Znak sprawy: KP-272-PNU-19/2024

WYJAŚNIENIA TREŚCI SWZ (3)

Zestaw pytań nr 2 z dnia 7 maja 2024 r.

Poniżej dokumentacja fotograficzna:

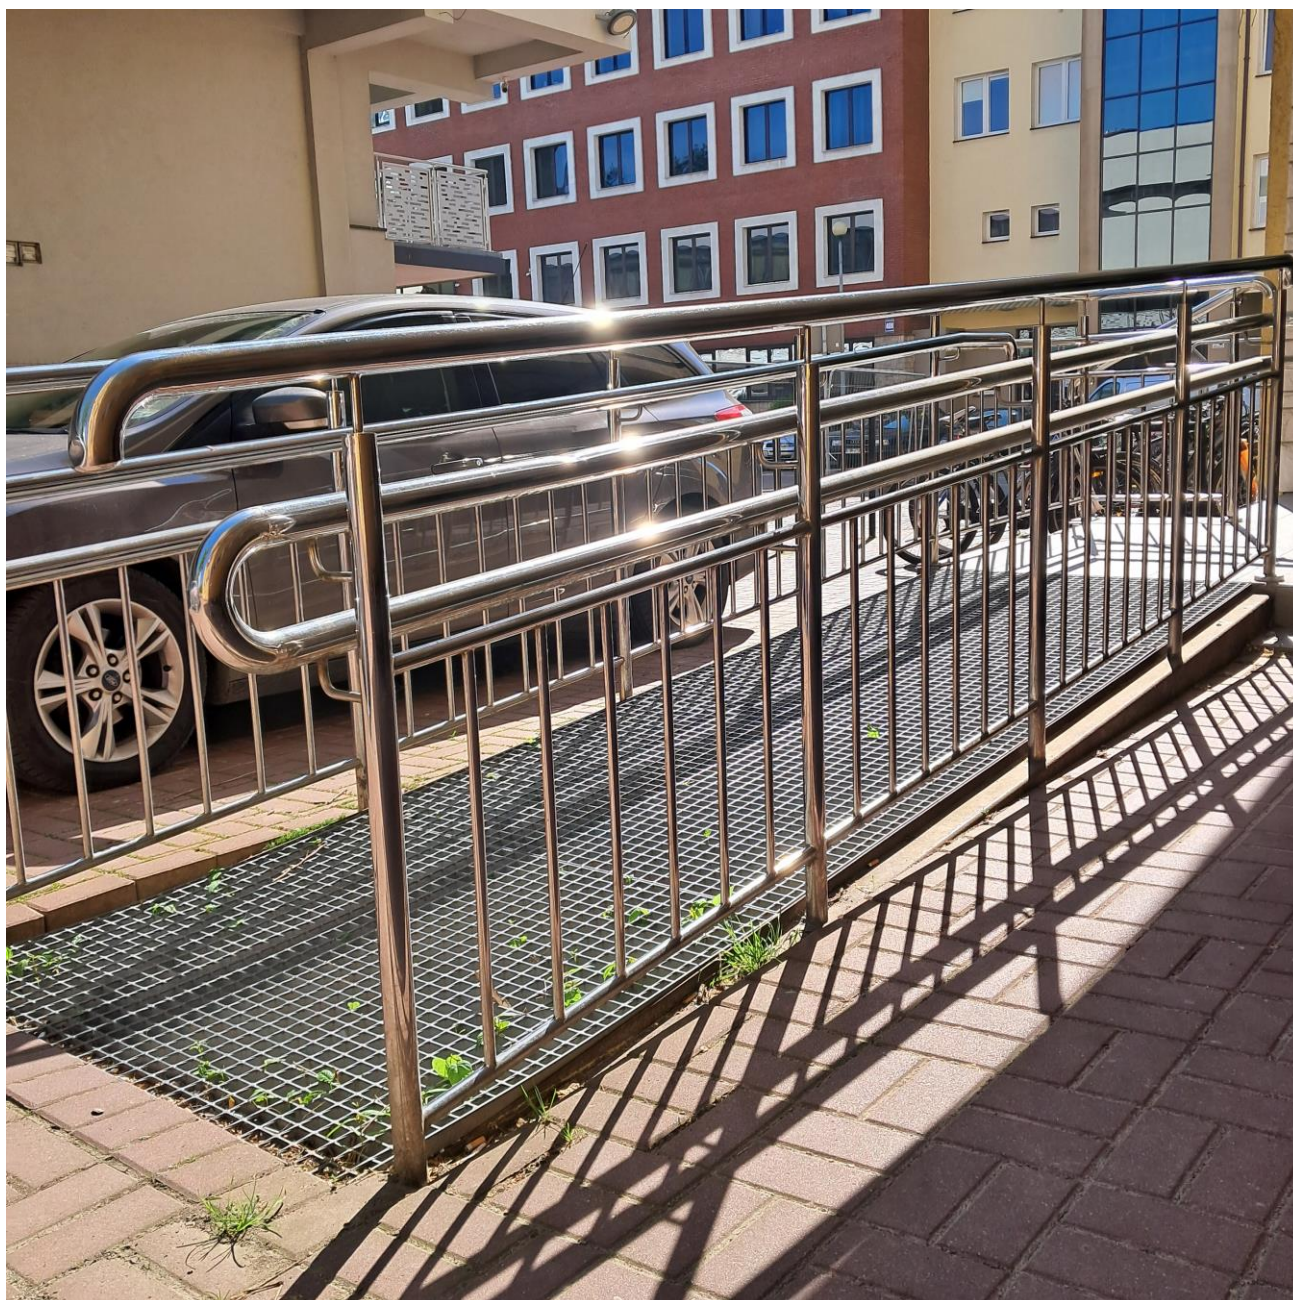
Prosimy o wskazanie czy pochylnia dla niepełnosprawnych ma zostać wymieniona na nową czy poddana remontowi. Prosimy o udostępnienie wymagań Zamawiającego względem pochylni dla niepełnosprawnych.

Aktualna pochylnia spełnia aktualne warunki techniczne dla pochylni zewnętrznych. Stan techniczny pochylni dobry, obecnie wymaga jedynie konserwacji elementów stalowych. Na okres prowadzenia robót wymaga jednak demontażu. Zamawiający dopuszcza następujące rozwiązania:

- demontaż elementów, zabezpieczenie elementów na okres prowadzonych robót i ponowny ich montaż po wykonaniu robót naprawczych i konserwacji – elementy użyte do ponownego montażu nie mogą ulec pogorszeniu,
- demontaż i utylizacja istniejącej pochylni, odtworzenie stanu istniejącego

Wymiary istniejącej pochylni: Długość 4,0 m, Szerokość 1,2 m.
